BAPEC GmbH & Co.KG

BENENNUNG: Wandhalter-NEU verstellbar von 50-200 mm

CODE: adweco96h

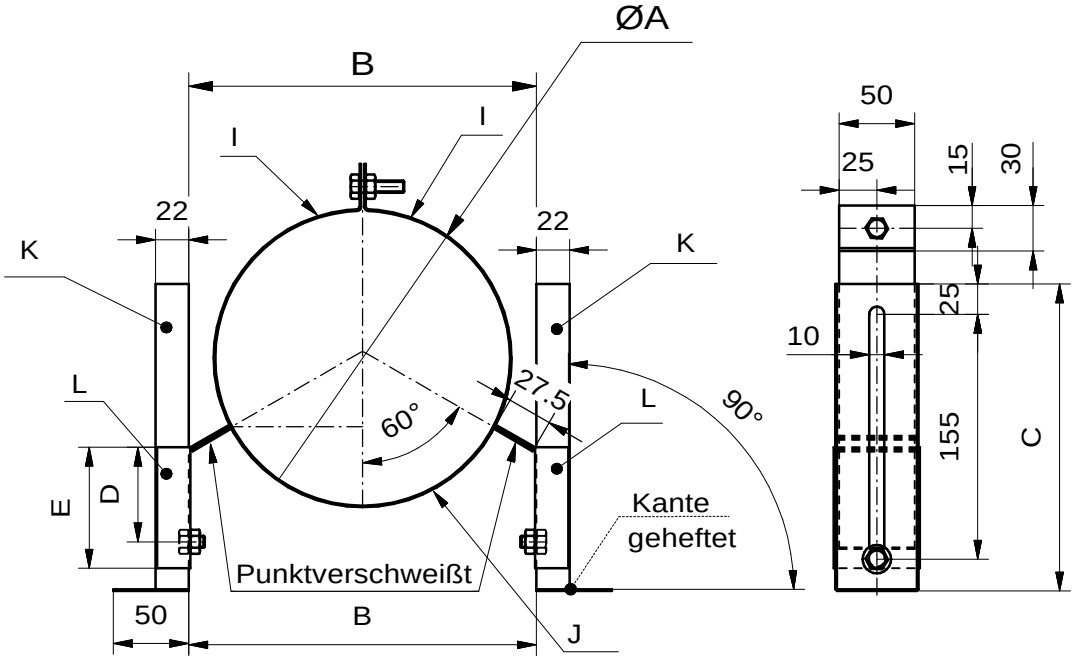
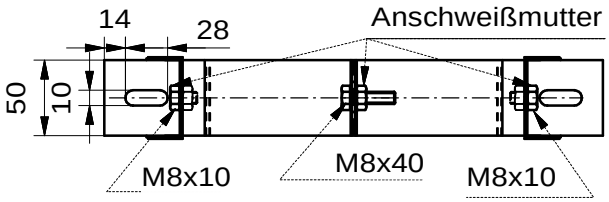
Stand: 15.09.09 (Masse für Durchmesser 80 mm nachgetragen)

Stand: 31.07.08 (Neues Maß-A benötigt längere Schaube am Klemmband von M8x30 auf M8x40 geändert)

Stand: 30.07.08 (Maß-A nach Angaben vom Kunden geändert)
